**Avis de la Mission Régionale d'Autorité environnementale
de la région Nouvelle-Aquitaine
sur un projet de centrale photovoltaïque au sol de 1,9 hectare
sur la commune de Saint-Vallier (16)**

n°MRAe 2022APNA11

dossier P-2021-11961

EUROCAPE

Cartographie des zones remaniées en 2020 (défrichement), étude d'impact page 58

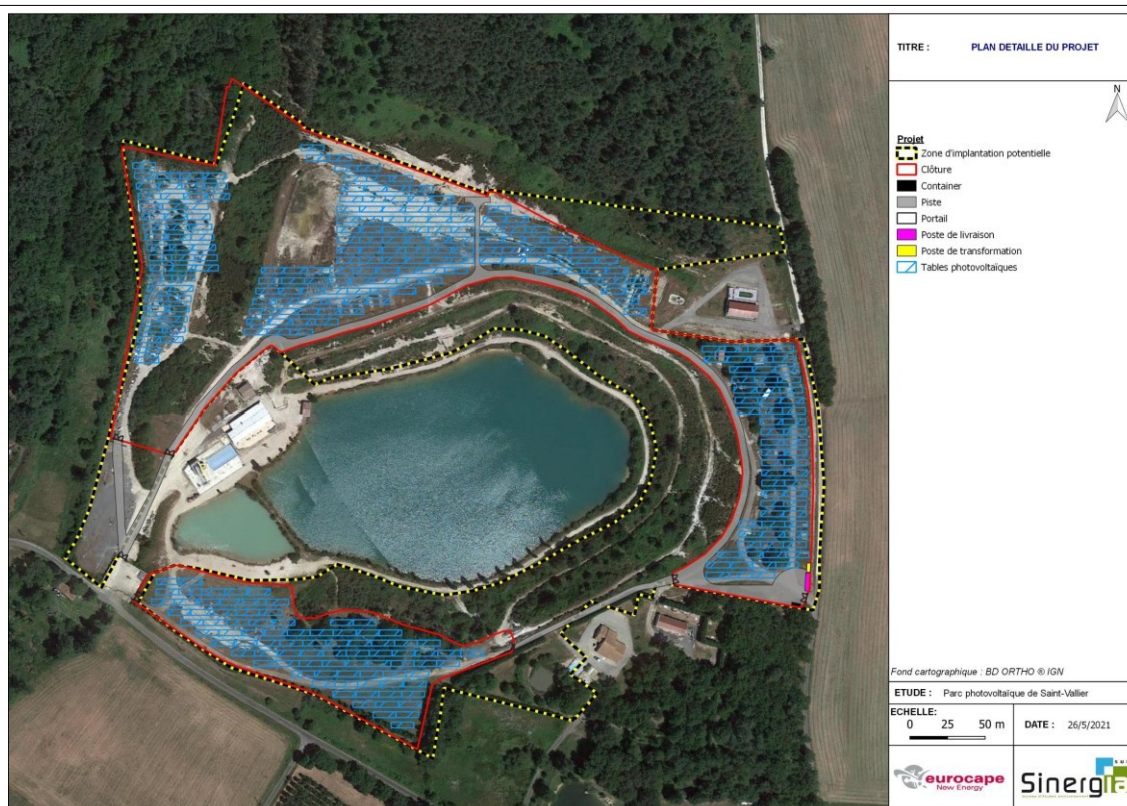
Un défrichement a été réalisé en juillet 2020 sur la ZIP² du projet. La MRAe constate que l'implantation des panneaux photovoltaïques se superpose à ces zones défrichées (voir cartographies ci-après).

Enjeux des habitats naturels avant la réalisation des travaux de juillet 2020 – source étude d'impact page 89

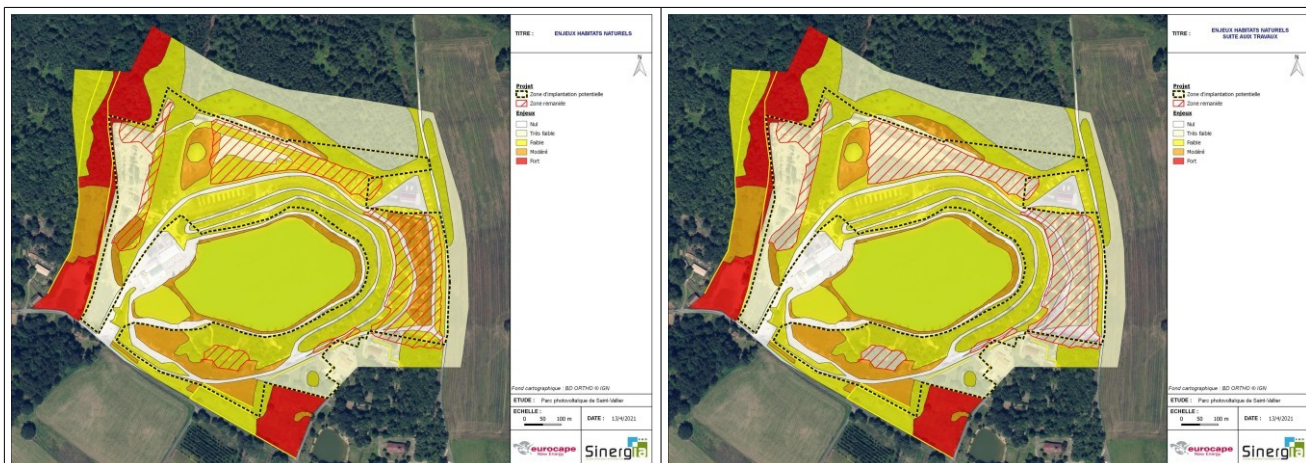
La MRAe constate que des habitats considérés comme « modérés » ont disparu suite au défrichement réalisé en juillet 2020. L'impact lié à ces travaux est donc avéré. Le projet de défrichement n'ayant pas fait l'objet d'une évaluation environnementale préalable, aucune mesure d'évitement de réduction ni de compensation liée au défrichement ne peut ici être analysée par la MRAe.

Cartographie des habitats naturels, source EI page 88

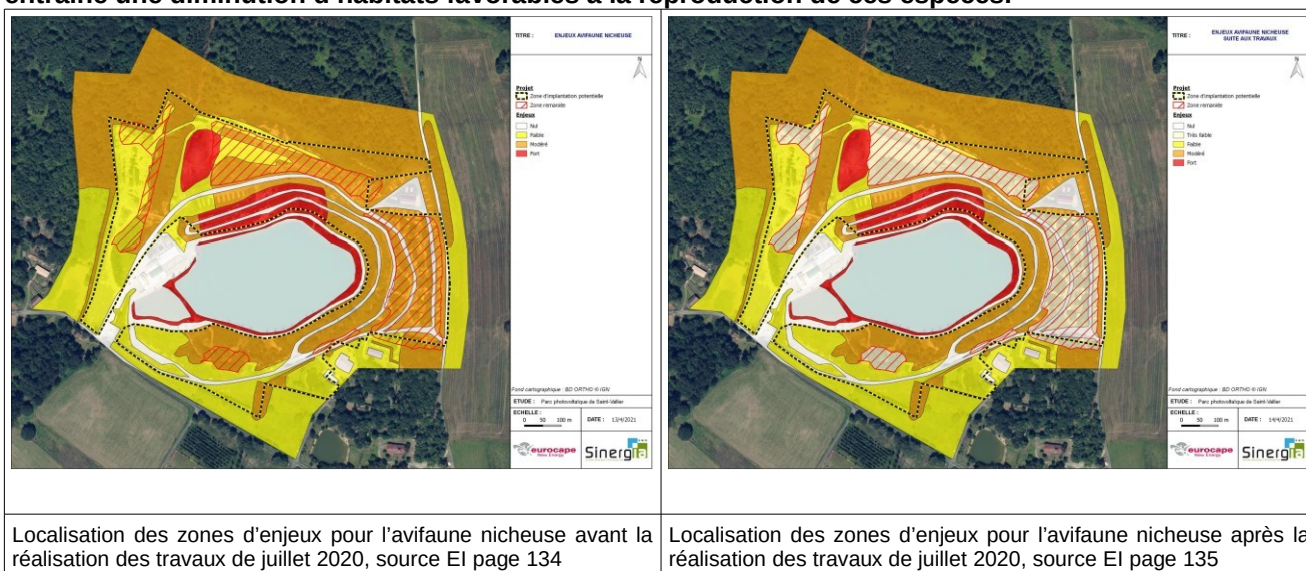
Concernant les zones humides, la MRAe souligne que la méthodologie utilisée apparaît peu claire. La cartographie recensant les zones humides n'est pas en cohérence avec la cartographie recensant les habitats dont dix sont caractéristiques des zones humides. Pour rappel, depuis le 26 juillet 2019, l'identification des zones humides doit prendre en compte le caractère alternatif (et non plus cumulatif) des critères pédologique et floristique. Ainsi, ces 10 habitats humides devraient constituer a minima un socle de zones humides auquel il faudrait ajouter les résultats d'inventaire de l'étude pédologique (voir annexe 5 de l'étude d'impact en page 385 et suivantes) pour déterminer précisément les zones humides du site.

La MRAe constate que l'étude floristique (habitats) pour déterminer les zones humides a porté sur la configuration du sol après défrichement, alors qu'elle aurait dû prendre en compte les résultats des habitats avant ce remaniement de sol pour en évaluer les impacts. L'analyse du pétitionnaire mineur par conséquent la détermination de ces zones humides.

La MRAe demande au porteur de reprendre son étude concernant les zones humides et d'adapter son projet en conséquence.
